Projet de ZAC Val Ouest Commune d'Orléans

**REPONSE A L'AVIS DE L'AUTORITE ENVIRONNEMENTALE
DU 12 AVRIL 2018**

PROJET DE CRÉATION DE LA ZONE D'AMÉNAGEMENT CONCERTÉ (ZAC) SUR LE SITE DU VAL OUEST À ORLÉANS

n°20180413-45-0011

Photo 4

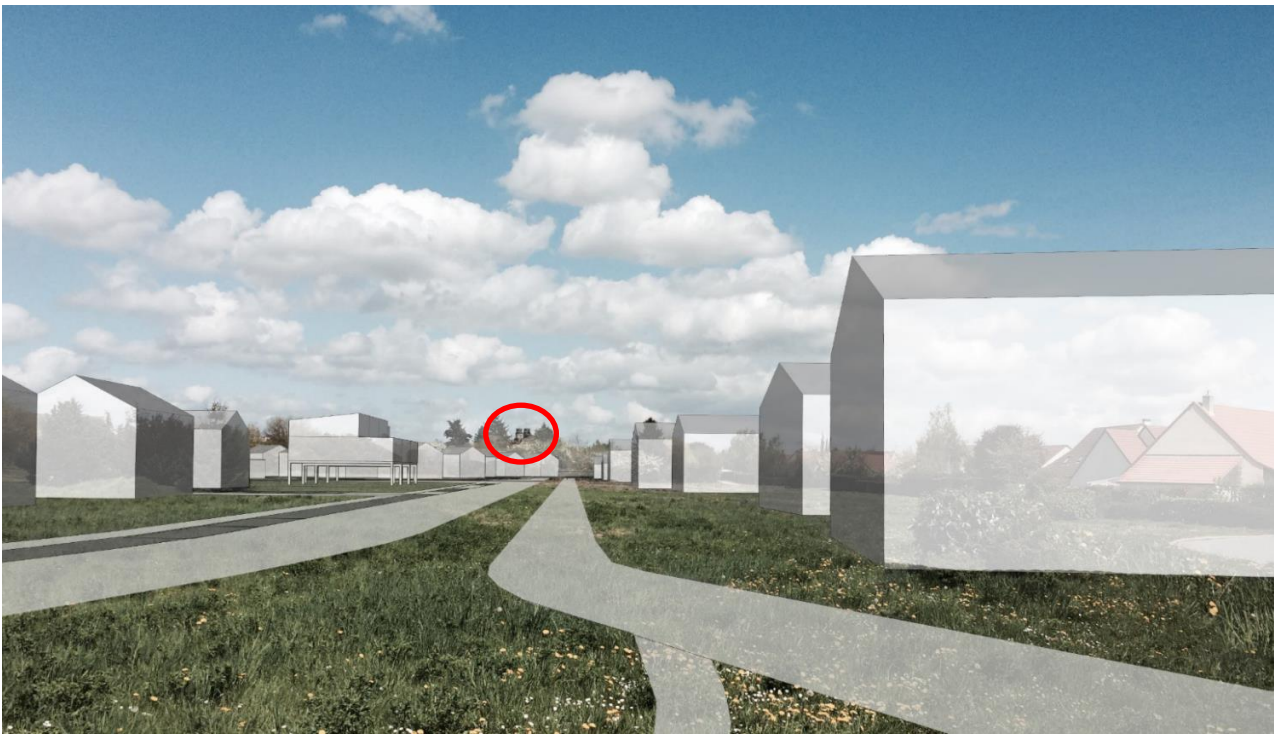
Recommandations de l'Autorité Environnementale	Réponses du porteur de projet
<div>Page 4/11</div> <div>Description de l'état initial</div>	<p><i>L'Autorité Environnementale recommande d'étoffer l'état initial en s'attachant à décrire les vues sur la cathédrale d'Orléans qui sont susceptibles d'être interceptées par le projet.</i></p> <p>L'autorité environnementale recommande de préciser les effets du projet sur les cônes de vue sur la cathédrale d'Orléans.</p> <p>La cathédrale n'est pas visible de tous les points de la future ZAC, comme l'illustrent les photos 1 et 2 ci-dessous prises en direction de la cathédrale.</p> <div><div><p>Photo 1</p></div><div><p>Photo 2</p></div></div> <p>Dans d'autres cas, la cathédrale est visible mais masquée par des arbres situés à l'intérieur de la ZAC comme l'illustre la photo 3 ci-dessous.</p> <div><p>Photo 3</p></div> <p>Les cônes de vue sur la cathédrale seront le plus possible préservés dans le cadre du projet. La cathédrale étant essentiellement visible du sud du périmètre opérationnel, nous avons identifié, à titre d'exemples, 3 points de vue qui doivent être protégés.</p> <div><p>Plan de localisation des photos</p></div>

La cathédrale est très visible depuis le sud de la phase 2 et, dans une moindre mesure, depuis le sud de la phase 1, comme l'illustrent les photos 4 et 5 ci-dessous.

Les photomontages ci-dessous réalisés par l'agence Enet Dolowy montrent que le projet affectera peu les cônes de vues sur la cathédrale depuis ces deux points.

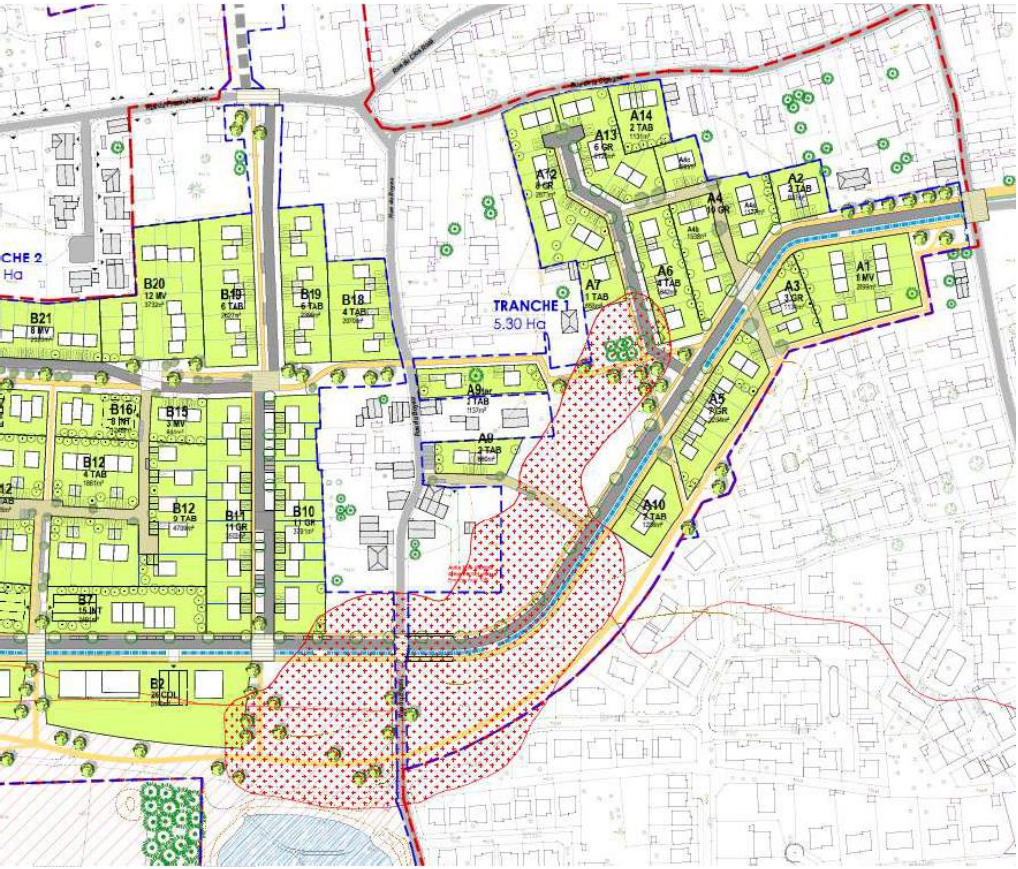
L'Autorité Environnementale recommande que l'absence de zones humides soit corroborée par un inventaire adapté.

Suite aux évolutions législatives et notamment la note technique du 26 juin 2017, relative à la caractérisation des zones humides, l'absence de zones humides doit être caractérisées en l'absence de végétation naturelle par un critère pédologique (analyse du sol).

Ainsi, pour les parties de l'aire d'étude constituées de cultures céréalières, la végétation est trop perturbée par le travail du sol pour permettre de qualifier la présence de zone humide par la seule analyse végétale. Pour autant, les zones d'abandon de culture en continuité de ces zones cultivées, n'ont pas révélé de caractéristiques végétales permettant de les classer en zone humide.

Ceci est corroboré par les analyses géotechniques pratiquées sur la zone, et dont fait état l'étude d'impact : les sondages effectués ne montrent pas la présence d'une nappe ou d'eau à faible profondeur.

Localisation de la zone en aléa inondation très fort vitesse

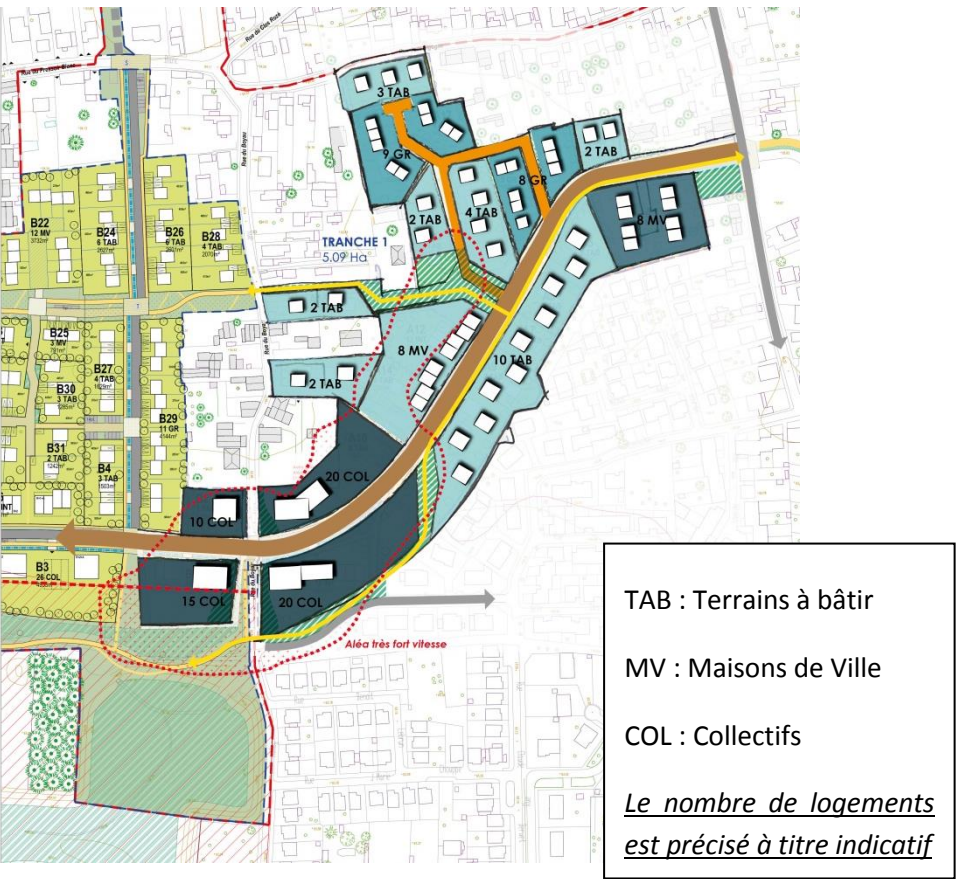
L'Autorité Environnementale recommande de reconsidérer la possibilité d'urbaniser les zones en aléa très forte vitesse figurant au PPRI du Val d'Orléans, Agglomération orléanaise, l'ensemble de la ZAC ne pouvant être considérée comme une dent creuse.

L'autorité environnementale recommande de réétudier la possibilité d'urbaniser les zones en aléa inondation très forte vitesse, précisant notamment que la pertinence de maintenir des aménagements en zone d'aléa très forte vitesse n'est pas démontrée et que l'ensemble de la ZAC ne peut être considérée comme une dent creuse.

Tout d'abord, nous notons que l'autorité environnementale, malgré ses réserves, n'interdit pas les constructions dans cette zone en aléa inondation très forte vitesse mais invite à la vigilance.

Pour prendre en compte la recommandation de l'autorité environnementale, il convient de localiser cette zone en aléa inondation très forte vitesse. Comme l'indique l'extrait de plan ci-dessous, elle se situe sur une partie des tranches 1 et 2 de la ZAC, de part et d'autre de la rue du Boyau.

Orientation 3.2 – Métropole des proximités

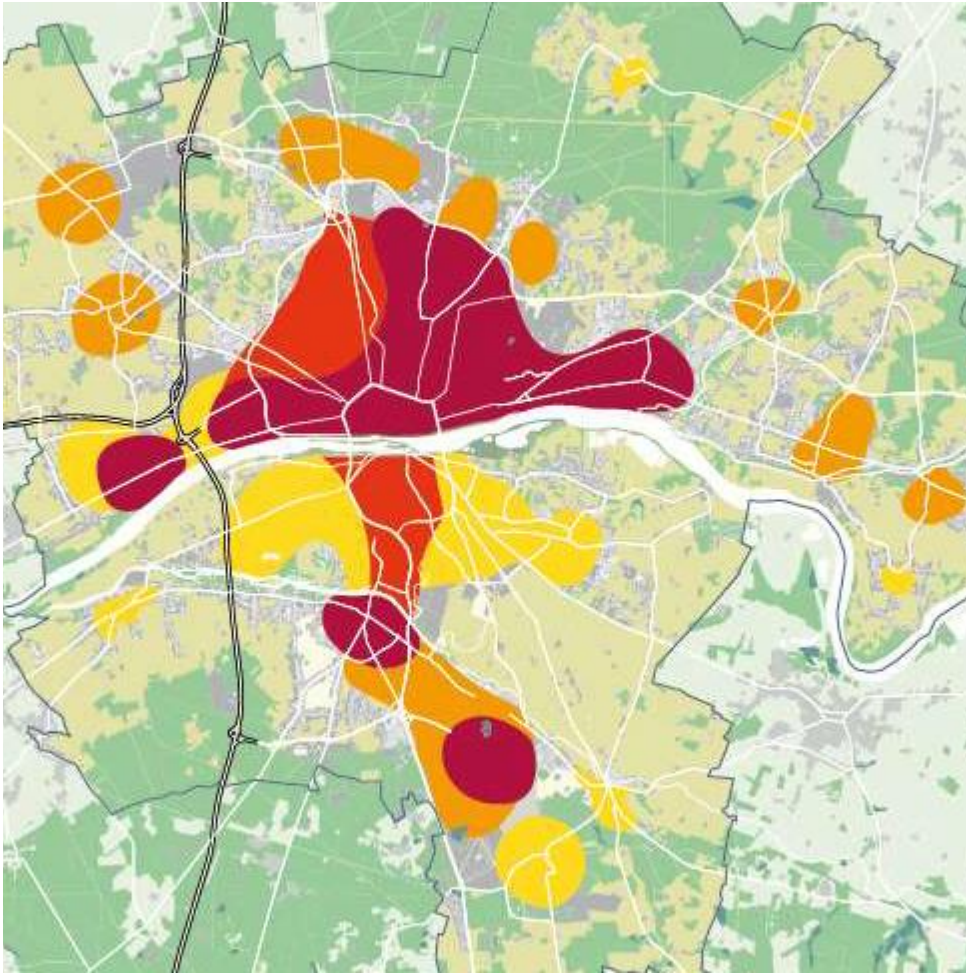
L'Autorité Environnementale recommande d'approfondir la justification du projet et de ses caractéristiques au regard des autres projets sur l'agglomération.

Il a été démontré la compatibilité du présent projet de ZAC avec le SCOT en vigueur. Pour ce qui concerne le SCOT d'Orléans Métropole en cours d'élaboration, ce dernier se donne comme orientation de répondre aux besoins des populations résidentes actuelles et futures du territoire d'ici 2035. Il s'appuie notamment sur la notion de « villes de proximités » pour identifier les secteurs privilégiés pour accueillir le développement des logements nécessaires.

Les 560 logements prévus dans le projet de la ZAC Val Ouest s'inscrivent donc dans les objectifs de développement de la métropole et de la Ville d'Orléans tels qu'affirmés dans l'objectif 2 du PADD du SCOT, débattu lors du Conseil Métropolitain du 23 mars 2017.

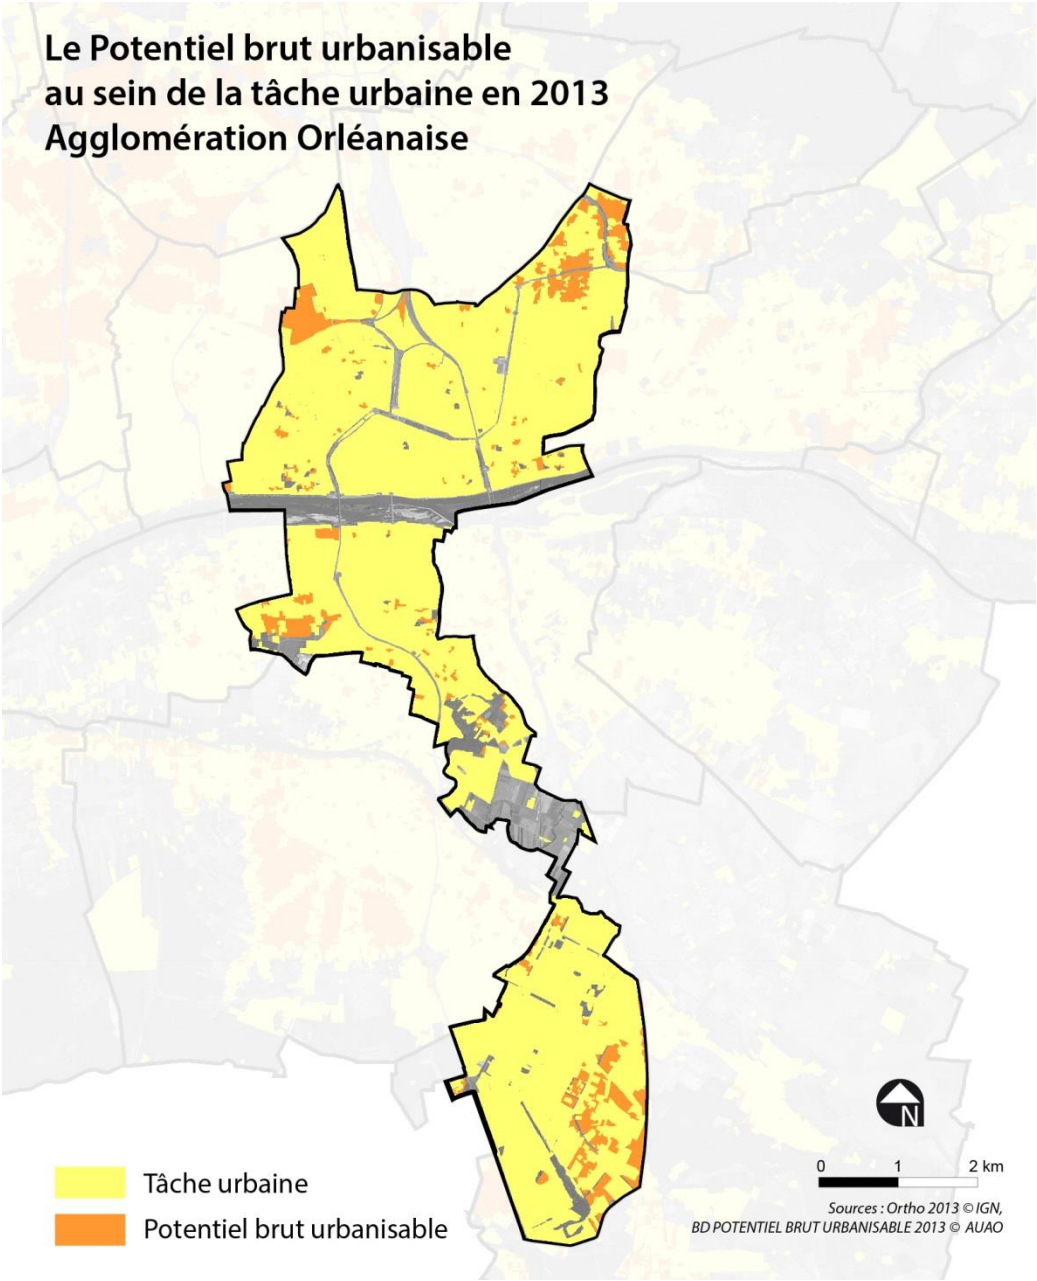
L'Autorité Environnementale recommande d'approfondir les possibilités de densification adaptées à l'économie d'espace et à la pérennité des exploitations agricoles ont été effectivement étudiées.

Afin de répondre aux objectifs de production de logement à l'échelle de la Ville-Centre et plus largement de la Métropole, une analyse du potentiel brut urbanisable au sein de l'Agglomération Orléanaise a été réalisée en 2013 prenant en compte les espaces en zone AU et les espaces en zone U susceptibles de muter. Sur le territoire d'Orléans les secteurs de projet Fil Soie, Les Groues et Val Ouest ressortent distinctement.

Ces espaces sont par ailleurs situés au sein de la tache urbaine (cf. carte de la Métropole des proximités) identifiée au SCOT. Les objectifs de densification seront adaptés au contexte urbain ; il s'agit ici d'espaces de transition entre ville et campagne.

Ainsi, le projet sur le site du Val Ouest s'inscrit dans les objectifs de densification du territoire métropolitain.
